# 改善箇所説明図 ①

## 基準不適合発生箇所

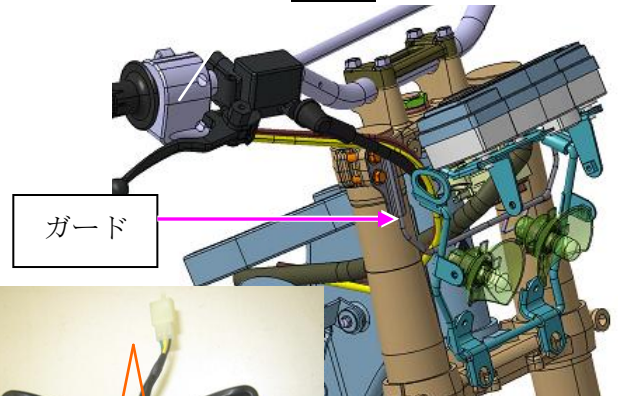
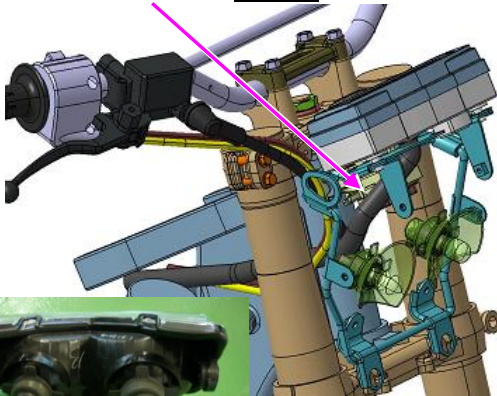
前照灯において、電球用電気配線及びメインハーネスの配線が不適切なため、電球の端子とソケットの端子が接触不良となるものがある。そのため、そのままの状態で使用を続けると、当該端子間の電気抵抗が増大して端子の温度が上昇することにより当該端子や電気配線が損傷し、すれ違い用前照灯または走行用前照灯若しくは両方が不灯となるおそれがある。

改善前

改善後

※電球用電気配線固定なし

※電球用電気配線を固定

全車両、電球の端子を点検し、損傷している場合は電球を新品と交換する。また、前照灯の電球用電気配線を対策品と交換すると共に、その接続部後方にガードを追加する。
